Memorando
DSH-036-2023

Asunto : **Respuesta a la primera información aclaratoria del EsIA CATEGORÍA II, titulado “CENTRAL SOLAR LA HUECA”.**

Proyecto: “CENTRAL SOLAR LA HUECA”

CENTRAL SOLAR LA HUECA

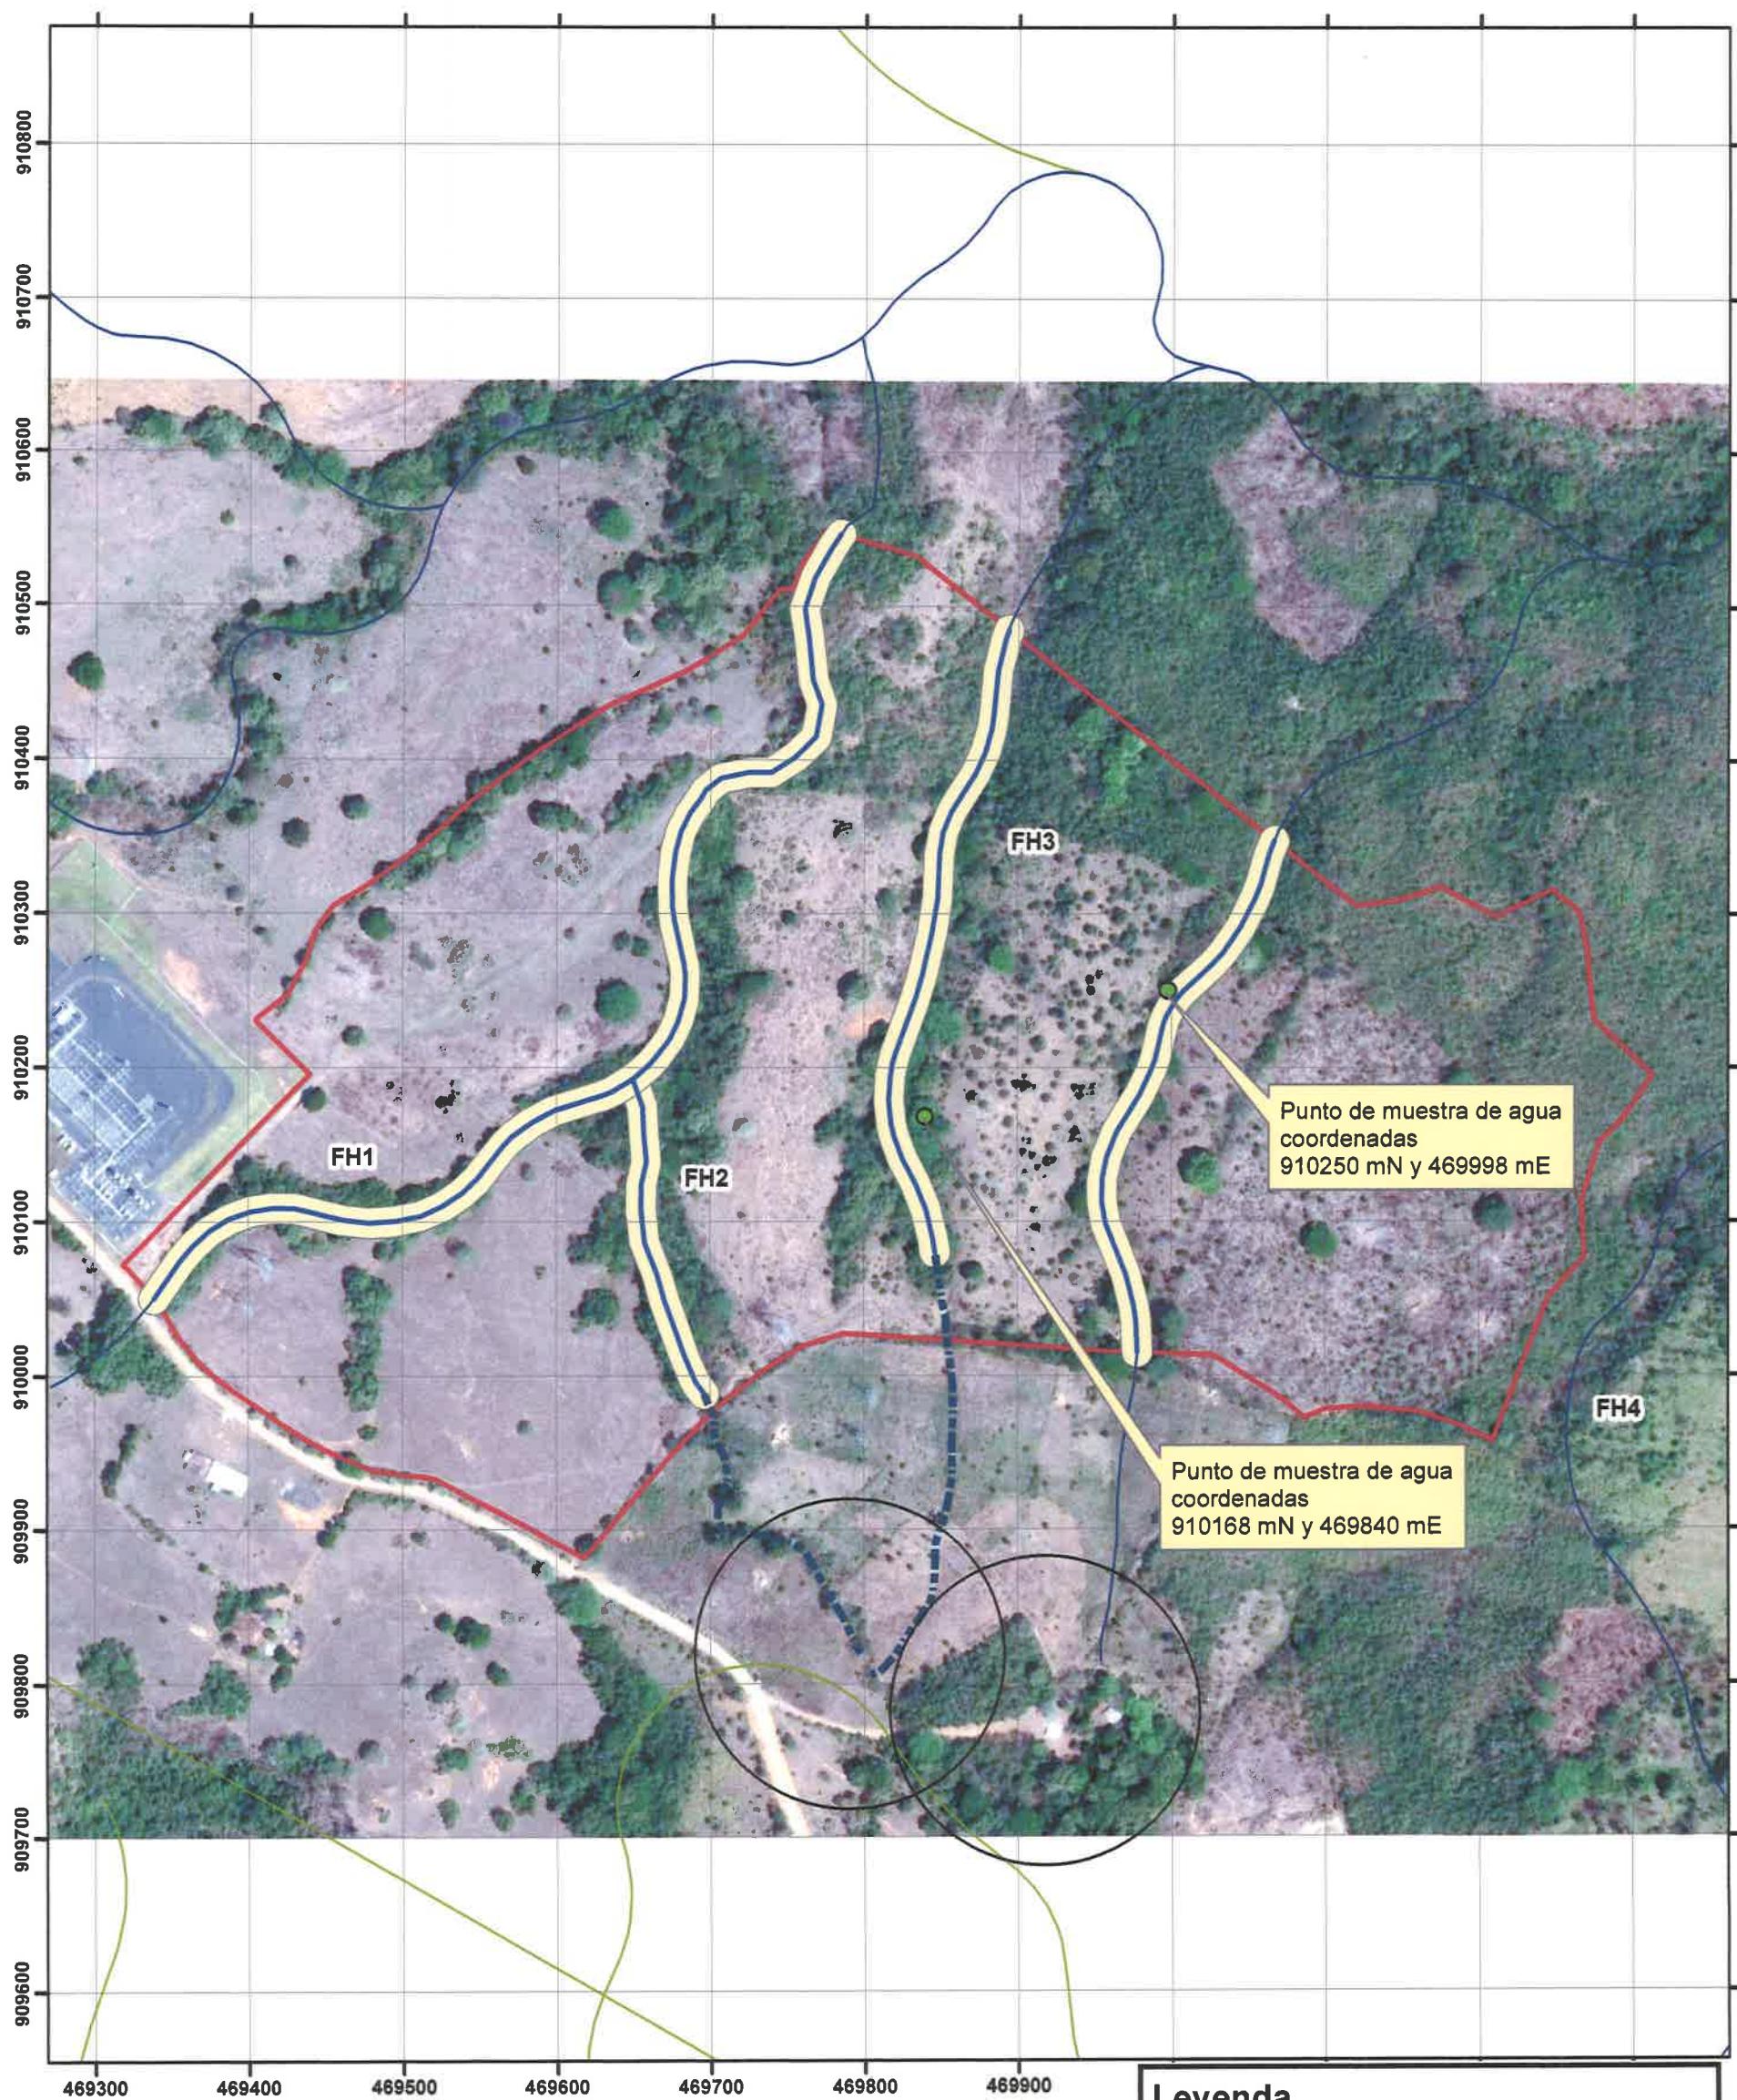
Con respecto a las otras fuentes denominadas quebradas sin nombre y etiquetadas como FH3 y FH4 (mapa adjunto) se debe respetar el área de protección de los 10 metros tal como lo indica la Ley 1 de 1994, artículo 23.

Hacemos mención que en las fojas 259 y 260 del EIA, se tomaron muestras de agua de estas 2 fuentes (mapa adjunto) y según descripción presentada indica que estas fuentes presenta en sus alrededores vegetación tipo Bosque, peces, etc., lo que contraviene el mismo estudio que indica que la FH3, no recorre totalmente el polígono y que el supuesto drenaje entre la FH4 y FH3 no es fuente hídrica como tal.
